ที่ พน 0308/ 872

เรื่อง การขอเปลี่ยนแปลงรายละเอียดรายงานการวิเคราะห์ผลกระทบต่อสิ่งแวดล้อม โครงการเจาะสำรวจปิโตรเลียม (ระยะที่ 3) ของบริษัท เอ็มพี จี11 (ประเทศไทย) จำกัด แปลงสำรวจในทะเลอ่าวไทย หมายเลข G11/48

รายงานการขอเปลี่ยนแปลงรายละเอียด
รายงานการวิเคราะห์ผลกระทบต่อสิ่งแวดล้อม
โครงการเจาะสำรวจปิโตรเลียม (ระยะที่ 3)
ของบริษัท เอ็มพี จี11 (ประเทศไทย) จำกัด
แปลงสำรวจในทะเลอ่าวไทย หมายเลข G11/48
ครั้งที่ 4
(ฉบับสมบูรณ์)

รูปที่ 4 การออกแบบหลุมสำรวจปิโตรเลียมและท่อกรุของโครงการ

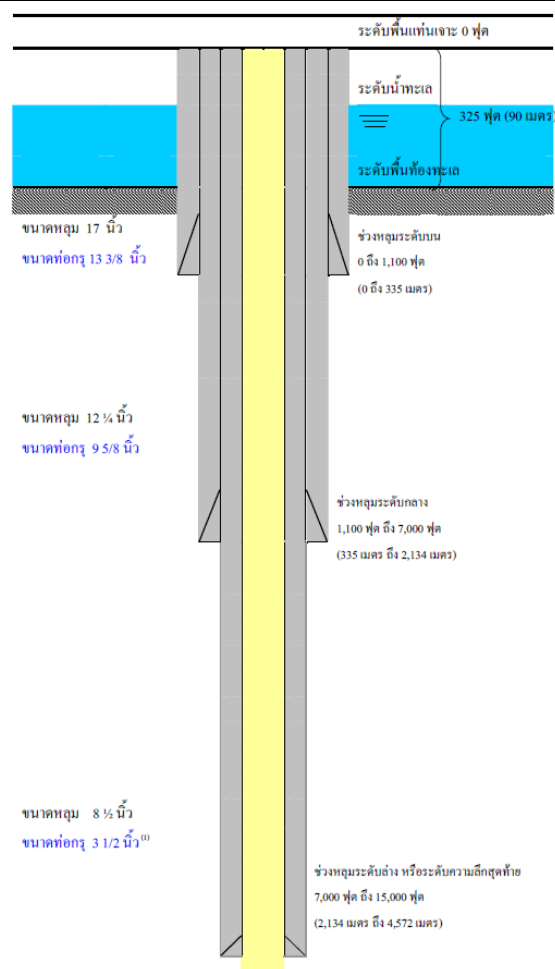
- 3) การเปลี่ยนแบบหลุมสำรวจปิโตรเลียมของทั้ง 3 หลุม โดยเปลี่ยนจากหลุมตรง (Vertical Well) เป็นหลุมแบบ Directional Well การเปลี่ยนแปลงดังกล่าวจะช่วยให้สามารถเจาะสำรวจผ่านชั้นโครงสร้างในตำแหน่งที่ดีที่สุดได้หลายชั้นและเป็นการเพิ่มโอกาสในการพบปิโตรเลียมในทุก ๆ ชั้น เมื่อเปรียบเทียบกับ การเจาะแบบหลุมตรง สำหรับการวางแผนการเปลี่ยนรูปแบบการเจาะจากเดิม ซึ่งวางแผนการเจาะเป็น 3 ระดับช่วงหลุม เปลี่ยนเป็น 2 ระดับช่วงหลุม เนื่องด้วยตำแหน่งความลึกของหลุมสำรวจทั้ง 3 หลุมนี้ มีความลึกน้อยลงอย่างมาก จากความลึกในแนวตั้ง (TVD)

ประมาณ 15,000 ฟุต เป็น 3,345 – 4,345 ฟุต ส่งผลให้ระดับความดันของแหล่งกักเก็บน้ำมันลดลงอย่างมาก ทำให้สามารถเปลี่ยนรูปแบบการเจาะจาก 3 ระดับช่วงหลุม เป็น 2 ระดับช่วงหลุม ได้อย่างปลอดภัยและมีประสิทธิภาพ

รูปที่ 7 ภาพตัดขวางแสดงตำแหน่งหลุมสำรวจนงเยาว์-8

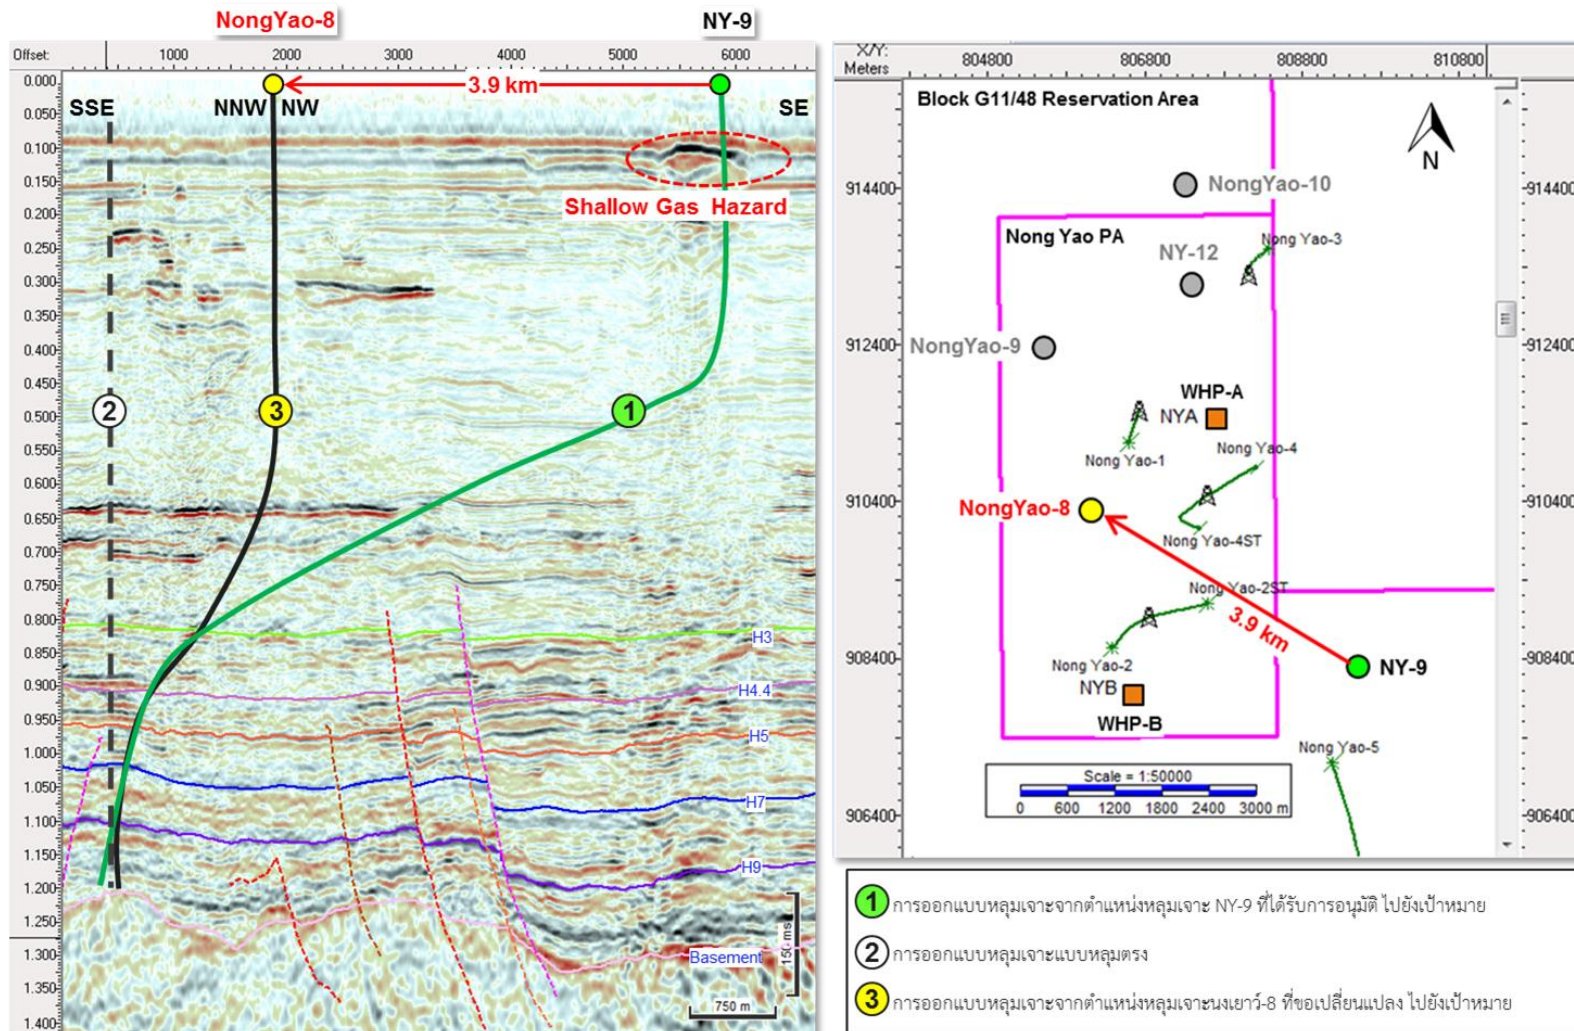
- **โครงสร้างนงเยาว์-8:** ในกรณีที่เจาะสำรวจจากตำแหน่งหลุมสำรวจนงเยาว์-9 (ซึ่งเป็นตำแหน่งที่ใกล้โครงสร้างนงเยาว์-8 มากที่สุด) ไปยังโครงสร้างนงเยาว์-8 พบว่าการเจาะสำรวจจากตำแหน่งนี้นั้นมีความไม่ปลอดภัยจากชั้นก๊าซระดับตื้น (Shallow Gas Hazard) และการเจาะนั้นเป็นไปได้ยากมากและมีความเสี่ยงสูงมาก เนื่องจากจะทำให้หลุมสำรวจมีความยาวมากเกินกว่า 20,000 ฟุต (หรือ 6,100 เมตร) อีกทั้ง หลุมเจาะอยู่ใกล้รอยเลื่อนและอาจตัดผ่านรอยเลื่อน ซึ่งจะเพิ่มความเสี่ยงด้านความปลอดภัยและความเสี่ยงในการไม่พบปิโตรเลียม (แสดงดังเส้นหมายเลข 1 ในรูปที่ 7) ซึ่งลักษณะของหลุมไม่สามารถสำรวจเป้าหมายได้ดีเท่าที่ควรและอาจก่อให้เกิดปัญหาในการดำเนินการเจาะและในการเก็บข้อมูลหัตถ์ธรณี หรืออาจทำให้อุปกรณ์หัตถ์ธรณีติดค้างอยู่ในหลุมเจาะได้ เพื่อลดความเสี่ยงในการเจาะหลุมและการหัตถ์ธรณีดังกล่าว ทางบริษัทฯ จึงได้ทำการเสนอตำแหน่งหลุมเจาะใหม่ที่สามารถเจาะไปยังตำแหน่งที่ต้องการได้อย่างสะดวกปลอดภัยและสามารถที่จะสำรวจชั้นหินที่เป็นเป้าหมายได้อย่างมีประสิทธิภาพ

เส้นหมายเลข 3 ในรูปที่ 7 (หลุมสำรวจนงเยาว์-8) **รูปที่ 8** (หลุมสำรวจนงเยาว์-9) และ**รูปที่ 9** (หลุมสำรวจนงเยาว์-10) โดยแสดงการเจาะ ณ ตำแหน่งหลุมสำรวจที่เสนอขอเปลี่ยนแปลงตามแบบ Directional well ซึ่งสามารถเจาะลงในแหล่งกักเก็บเป้าหมายได้ทั้งหมดและในตำแหน่งที่ดีที่สุด อีกทั้งยังสามารถหลีกเลี่ยงการเจาะผ่านชั้นแก๊สระดับตื้น (Shallow Gas Hazard) ได้อีกด้วย เมื่อเปรียบเทียบกับเจาะแบบหลุมตรง (**เส้นหมายเลข 2**) ของทั้งสามหลุมสำรวจดังกล่าว โดยหลุมสำรวจแบบใหม่นี้จะมีความเอียงของหลุมขณะเจาะดัง**รูปที่ 12 ถึงรูปที่ 14** ทั้งนี้ รายละเอียดข้อดีและข้อจำกัดในการเจาะทุกแบบที่ได้กล่าวข้างต้นแสดงดัง**ตารางที่ 6 ถึงตารางที่ 8** สำหรับการแสดงรายละเอียดเปรียบเทียบปริมาณโคลนชุดเจาะและปริมาณเศษหินที่คาดว่าจะเกิดขึ้นจากการเจาะสำรวจของทั้งหลุมที่ได้รับอนุมัติและหลุมที่ขอเปลี่ยนแปลงแสดงดัง**ตารางที่ 9**

รูปที่ 8 ภาพตัดขวางแสดงตำแหน่งหลุมสำรวจนงเยาว์-9

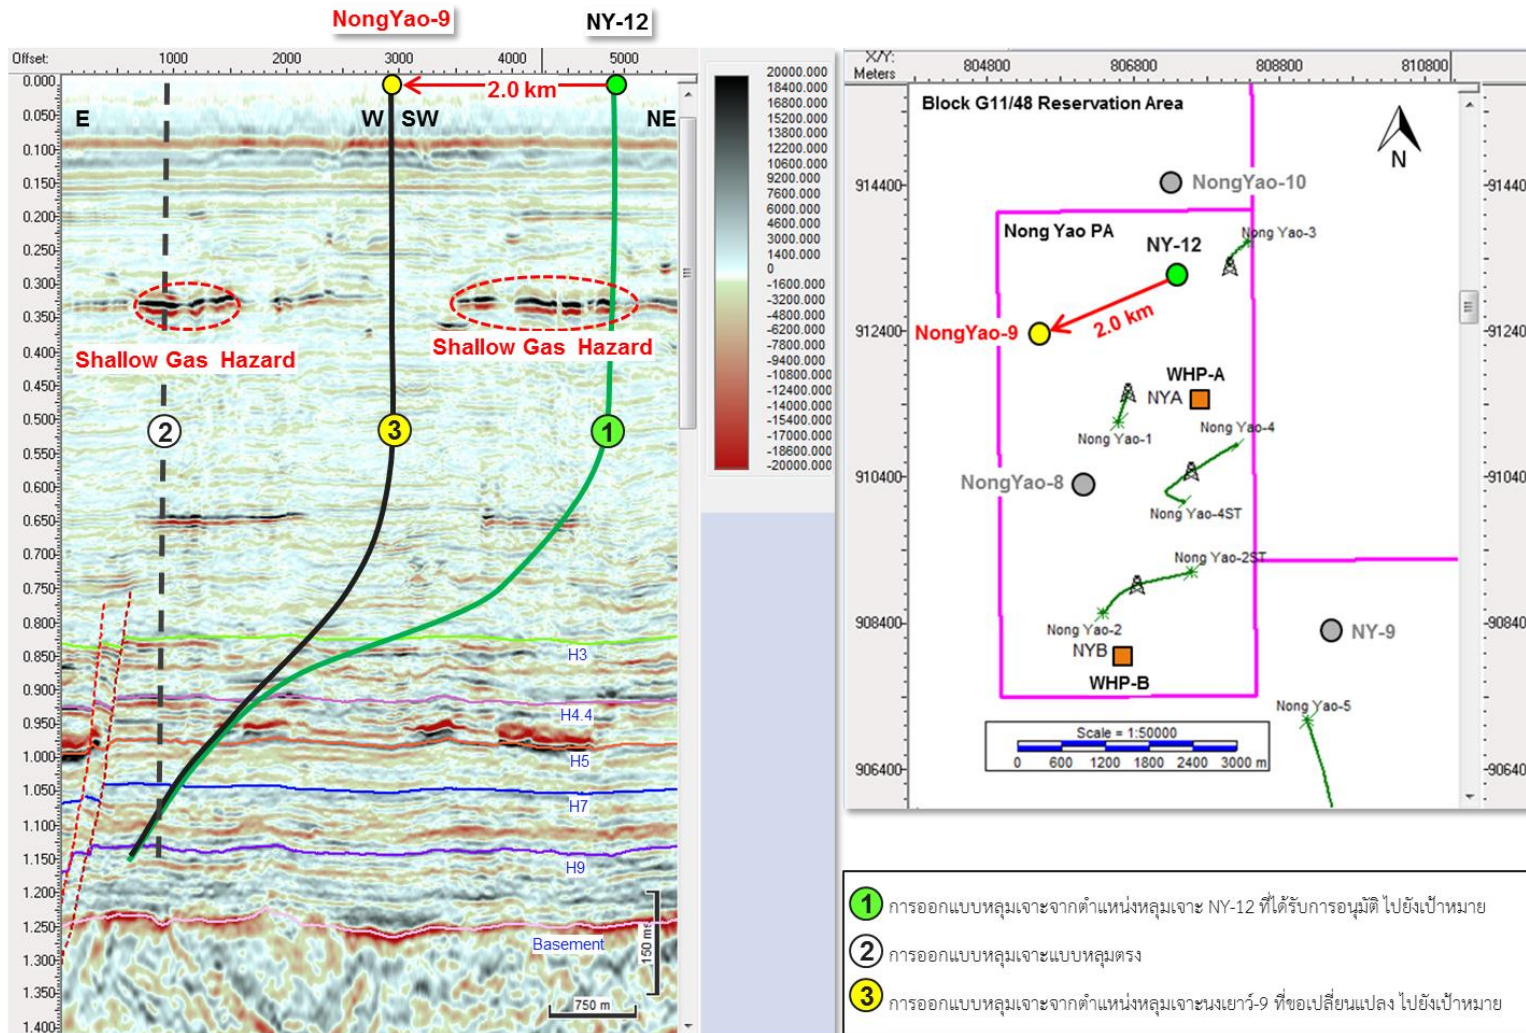
- **โครงสร้างนงเยาว์-9:** ในกรณีที่เจาะสำรวจจากตำแหน่งหลุมสำรวจนงเยาว์-12 (ซึ่งเป็นตำแหน่งที่ใกล้โครงสร้างนงเยาว์-9 มากที่สุด) ไปยังโครงสร้างนงเยาว์-9 พบว่าการเจาะสำรวจจากตำแหน่งนี้นั้นมีความไม่ปลอดภัยจากชั้นก๊าซระดับตื้น (Shallow Gas Hazard) และการเจาะนั้นเป็นไปได้ยากมากและมีความเสี่ยงสูงมาก เนื่องจากจะทำให้หลุมสำรวจมีความยาวมากเกินกว่า 17,000 ฟุต (หรือ 5,200 เมตร) อีกทั้ง หลุมเจาะอยู่ใกล้รอยเลื่อนและอาจตัดผ่านรอยเลื่อน ซึ่งจะเพิ่มความเสี่ยงด้านความปลอดภัยและความเสี่ยงในการไม่พบปิโตรเลียม (แสดงดังเส้นหมายเลข 1 ในรูปที่ 8) ซึ่งลักษณะของหลุมไม่สามารถสำรวจเป้าหมายได้ดีเท่าที่ควรและอาจก่อให้เกิดปัญหาในการดำเนินการเจาะและในการเก็บข้อมูลหัตถ์ธรณี หรืออาจทำให้อุปกรณ์หัตถ์ธรณีติดค้างอยู่ในหลุมเจาะได้ เพื่อลดความเสี่ยงในการเจาะหลุมและการหัตถ์ธรณีดังกล่าว ทางบริษัทฯ จึงได้ทำการเสนอตำแหน่งหลุมเจาะใหม่ที่สามารถเจาะไปยังตำแหน่งที่ต้องการได้อย่างสะดวกปลอดภัยและสามารถที่จะสำรวจชั้นหินที่เป็นเป้าหมายได้อย่างมีประสิทธิภาพ

รูปที่ 9 ภาพตัดขวางแสดงตำแหน่งหลุมสำรวจนงเยาว์-10

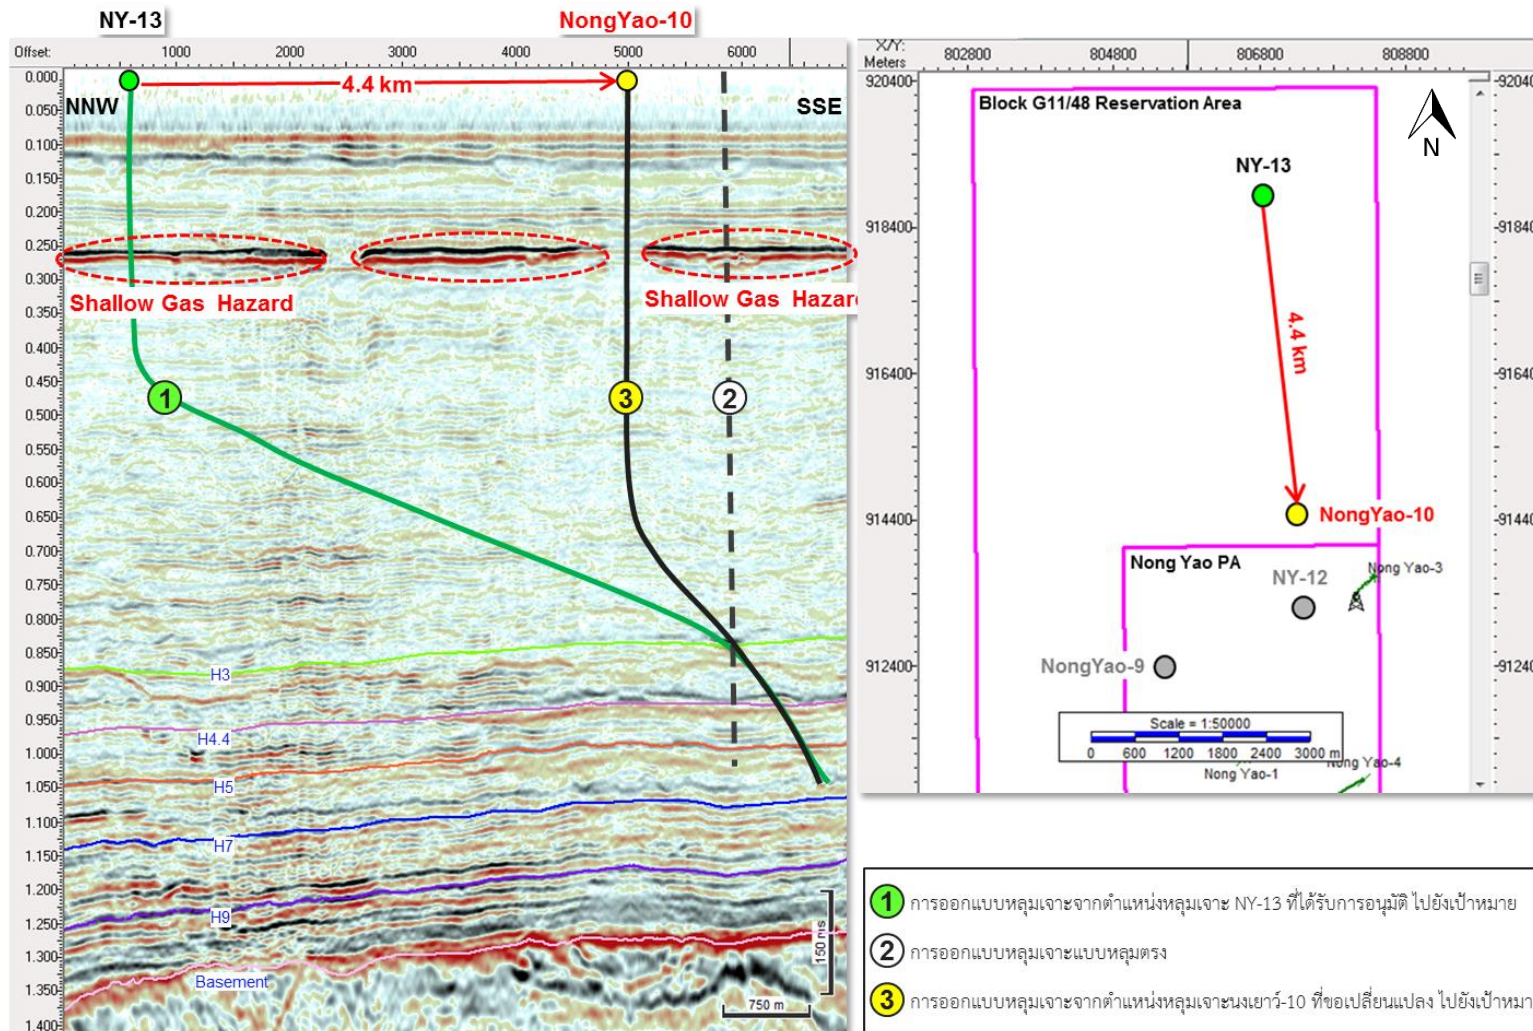
- **โครงสร้างนงเยาว์-10:** ในกรณีที่เจาะสำรวจจากตำแหน่งหลุมสำรวจนงเยาว์-13 (ซึ่งเป็นตำแหน่งที่ใกล้โครงสร้างนงเยาว์-10 มากที่สุด) ไปยังโครงสร้างนงเยาว์-10 พบว่าการเจาะสำรวจจากตำแหน่งนี้นั้นมีความไม่ปลอดภัยจากชั้นก๊าซระดับตื้น (Shallow Gas Hazard) และการเจาะนั้นเป็นไปได้ยากมากและมีความเสี่ยงสูงมาก เนื่องจากจะทำให้หลุมสำรวจมีความยาวมากเกินกว่า 24,000 ฟุต (หรือ 7,300 เมตร) อีกทั้ง หลุมเจาะอยู่ใกล้รอยเลื่อนและอาจตัดผ่านรอยเลื่อน ซึ่งจะเพิ่มความเสี่ยงด้านความปลอดภัยและความเสี่ยงในการไม่พบปิโตรเลียม (แสดงดังเส้นหมายเลข 1 ในรูปที่ 9) ซึ่งลักษณะของหลุมไม่สามารถสำรวจเป้าหมายได้ดีเท่าที่ควรและอาจก่อให้เกิดปัญหาใน

การดำเนินการเจาะและในการเก็บข้อมูลยังธรณี หรืออาจทำให้อุปกรณ์ยังธรณีติดค้างอยู่ในหลุม
เจาะได้ เพื่อลดความเสี่ยงในการเจาะหลุมและการยังธรณีดังกล่าว ทางบริษัทฯ จึงได้ทำการเสนอ
ตำแหน่งหลุมเจาะใหม่ที่สามารถเจาะไปยังตำแหน่งที่ต้องการได้อย่างสะดวกปลอดภัยและสามารถ
ที่จะสำรวจชั้นหินที่เป็นเป้าหมายได้อย่างมีประสิทธิภาพ

รูปที่ 10 ตำแหน่งหลุมสำรวจนงเยาว์-8 หลุมสำรวจนงเยาว์-9 และหลุมสำรวจนงเยาว์-10 ที่ขอเปลี่ยนแปลง

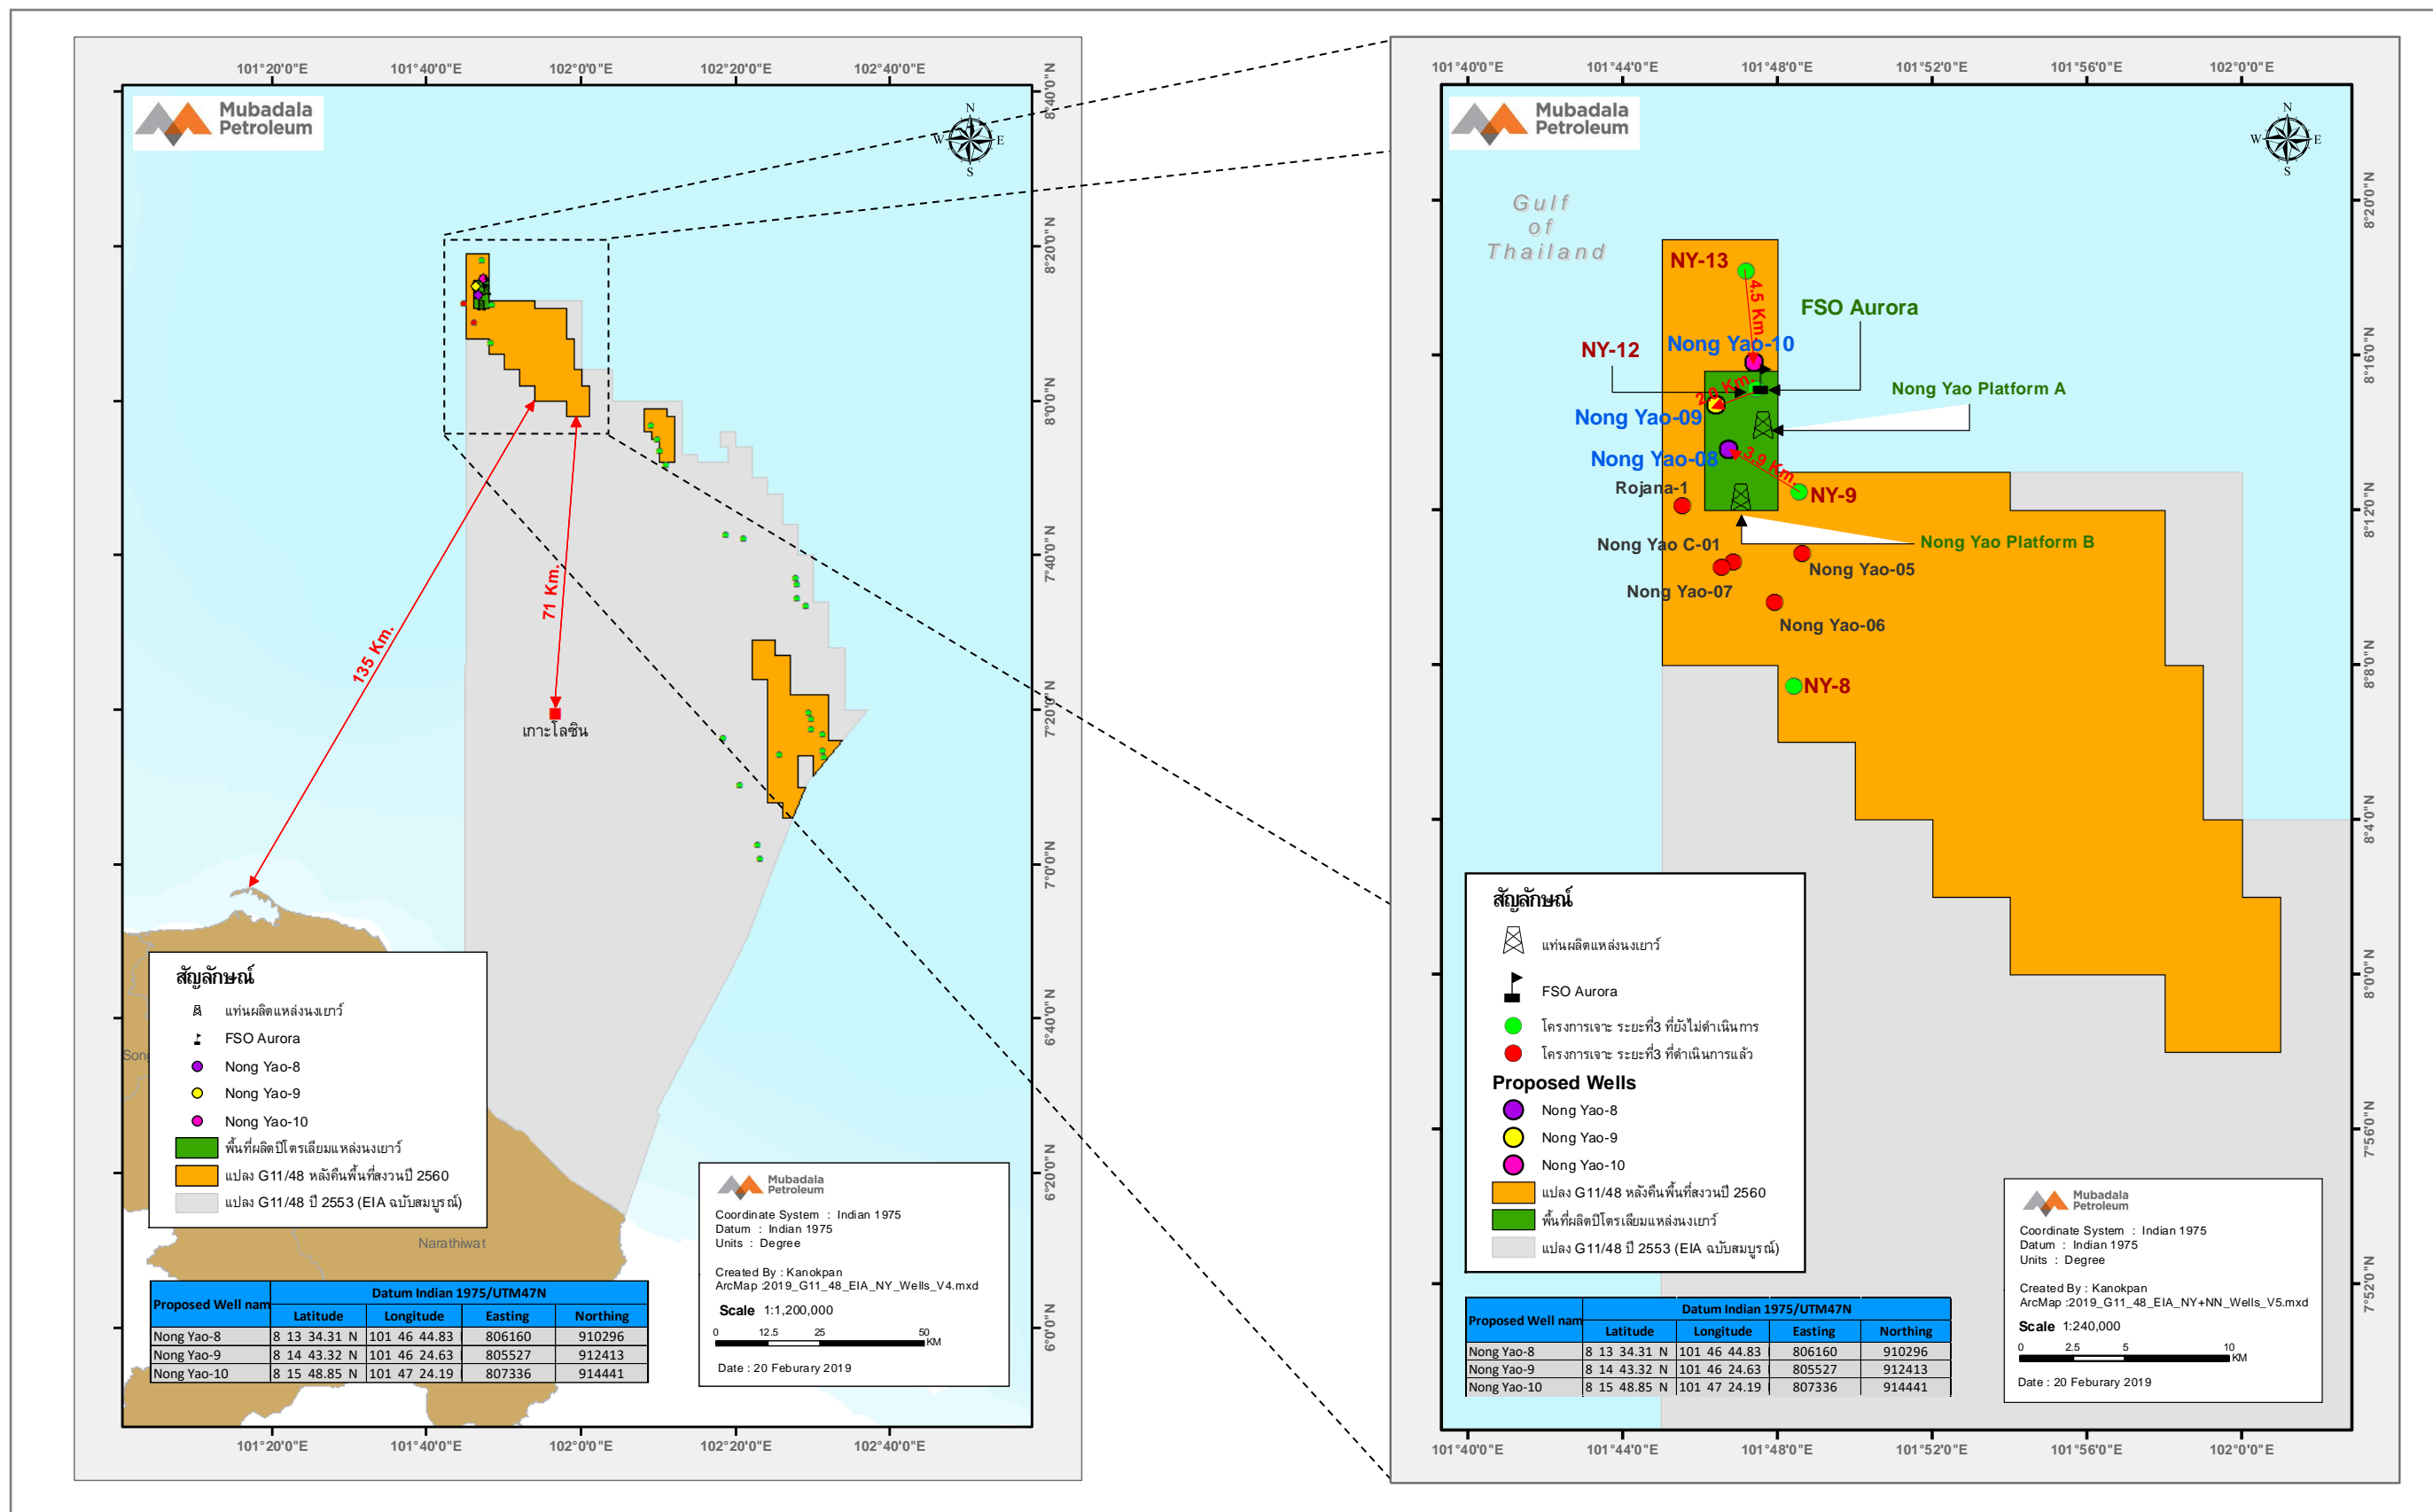
- 2) ย้ายตำแหน่งหลุมสำรวจปิโตรเลียมซึ่งเป็นตำแหน่งหลุมที่ได้รับความเห็นชอบในรายงานการวิเคราะห์ผลกระทบสิ่งแวดล้อม ดังนี้
- 2.1) **หลุมสำรวจนางเยาว์-8:** โดยย้ายจากพิกัดที่ละติจูด $8^{\circ} 12' 28.3''$ ลองจิจูด $101^{\circ} 48' 33.2''$ (พิกัดกริดแบบ UTM ที่ 809493.01 ตะวันออก 908289.86 เหนือ) ของหลุมสำรวจนางเยาว์-9 ไปเป็นตำแหน่งที่ละติจูด $8^{\circ} 13' 34.31''$ ลองจิจูด $101^{\circ} 46' 44.83''$ (พิกัดกริดแบบ UTM ที่ 806160 ตะวันออก 910296 เหนือ) โดยใช้พิกัดแบบ Indian 1975 ซึ่งตำแหน่งดังกล่าวจะคลาดเคลื่อนไปจากตำแหน่งหลุมสำรวจปิโตรเลียมที่ได้รับความเห็นชอบในรายงานการวิเคราะห์ผลกระทบสิ่งแวดล้อมเป็นระยะทางประมาณ 3.9 กิโลเมตร ไปทางทิศตะวันตกเฉียงเหนือ

- 2.2) **หลุมสำรวจนางเยาว์-9:** โดยย้ายจากพิกัดที่ละติจูด $8^{\circ} 15' 07.4''$ ลองจิจูด $101^{\circ} 47' 26.4''$ (พิกัดกริดแบบ UTM ที่ 807413.04 ตะวันออก 913166.60 เหนือ) ของหลุมสำรวจนางเยาว์-12 ไปเป็นตำแหน่งที่ละติจูด $8^{\circ} 14' 43.32''$ ลองจิจูด $101^{\circ} 46' 24.63''$ (พิกัดกริดแบบ UTM ที่ 805527 ตะวันออก 912413 เหนือ) โดยใช้พิกัดแบบ Indian 1975 ซึ่งตำแหน่งดังกล่าวจะคลาดเคลื่อนไปจากตำแหน่งหลุมสำรวจปิโตรเลียมที่ได้รับความเห็นชอบในรายงานการวิเคราะห์ผลกระทบสิ่งแวดล้อมเป็นระยะทางประมาณ 2.0 กิโลเมตร ไปทางทิศตะวันตกเฉียงใต้

- 2.3) **หลุมสำรวจนางเยาว์-10:** โดยย้ายจากพิกัดที่ละติจูด $8^{\circ} 18' 11.0''$ ลองจิจูด $101^{\circ} 47' 10.3''$ (พิกัดกริดแบบ UTM ที่ 806880.47 ตะวันออก 918807.35 เหนือ) ของหลุมสำรวจนางเยาว์-13 ไปเป็นตำแหน่งที่ละติจูด $8^{\circ} 15' 48.85''$ ลองจิจูด $101^{\circ} 47' 24.19''$ (พิกัดกริดแบบ UTM ที่ 807336 ตะวันออก 914441 เหนือ) โดยใช้พิกัดแบบ Indian 1975 ซึ่งตำแหน่งดังกล่าวจะคลาดเคลื่อนไปจากตำแหน่งหลุมสำรวจปิโตรเลียมที่ได้รับความเห็นชอบในรายงานการวิเคราะห์ผลกระทบสิ่งแวดล้อมเป็นระยะทางประมาณ 4.4 กิโลเมตร ไปทางทิศใต้

แผนที่และพิกัดแสดงการย้ายตำแหน่งแสดงดังรูปที่ 10 และตารางที่ 5 สำหรับแผนที่จากการสำรวจโดยวิธีวัดคลื่นไหวสะเทือนแบบ 3 มิติ และแผนที่ทางธรณีวิทยา ซึ่งใช้สำหรับพิจารณาตำแหน่งหลุมสำรวจนางเยาว์-8 หลุมสำรวจนางเยาว์-9 และหลุมสำรวจนางเยาว์-10 แสดงดังรูปที่ 11 โดยการย้ายตำแหน่งการเจาะสำรวจนี้จะช่วยให้บริษัทฯ สามารถเพิ่มความปลอดภัยในการเจาะหลุมและสามารถเจาะสำรวจไปยังแหล่งปิโตรเลียมเป้าหมายได้อย่างมีประสิทธิภาพมากยิ่งขึ้น อีกทั้ง เมื่อเปรียบเทียบระยะห่างจากชายฝั่งที่ใกล้ที่สุดคือชายฝั่งจังหวัดสงขลา พบว่า หลุมสำรวจที่ทำการย้ายตำแหน่งนั้น มีระยะห่างจากชายฝั่งไม่ต่างจากเดิม
